DOKUMENTI I RISHIKIMIT TË

PLANIT TËPËRGJITHSHËM VENDOR BASHKIA TIRANË

Miratur me Vendim të Këshillit Kombëtar të Territorit Nr. 02, datë 27/07/2022

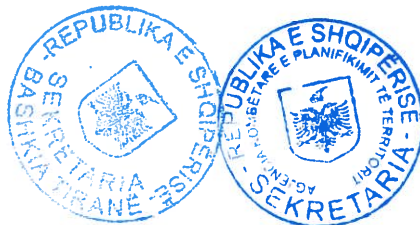
- b) *Njësitet strukturore TR/178, TR/180 dhe TR/463 përcaktohen si pjesë e kufirit të lejes së zhvillimit 'Për zonën e Bulevardit, Parkut Qëndror dhe Lumit të Tiranës'.*

- c) *Njësia strukturore TR/254 përcaktohet pjesërisht si pjesë e kufirit të lejes së zhvillimit 'Për zonën e Bulevardit, Parkut Qëndror dhe Lumit të Tiranës'.*

198. Në njësinë strukturore PT/24

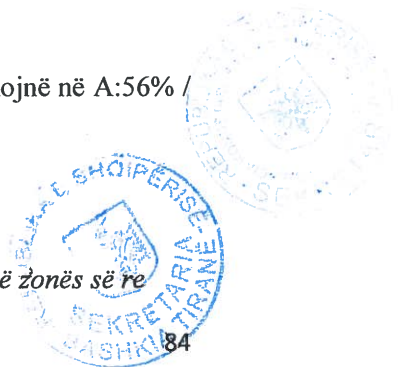
- a) *Kategoritë e përdorimit të tokës, nga B:49% / A:41% / N:7% / IN:2%, ndryshojnë në B:48% / A:43% / N:7% / IN:2%.*
- b) *Koordinatat e njësisë strukturore paraqiten në Shtojcën V.*

313. Në njësinë strukturore TR/439

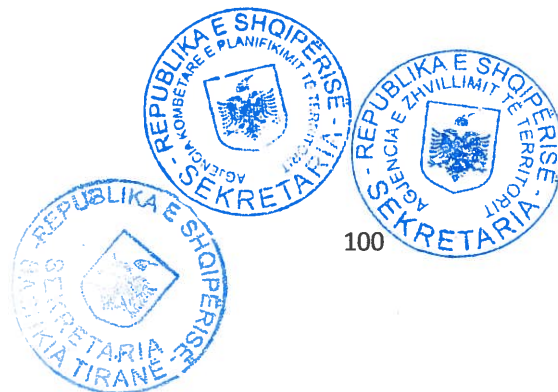
- a) *Intensiteti i ndërtimit* nga “2.4”, ndryshon në “3.2”
- b) *Nr.kate*, nga “7”, ndryshon në “8”.
- c) *Lartësia*, nga “23”, ndryshon në “26”.
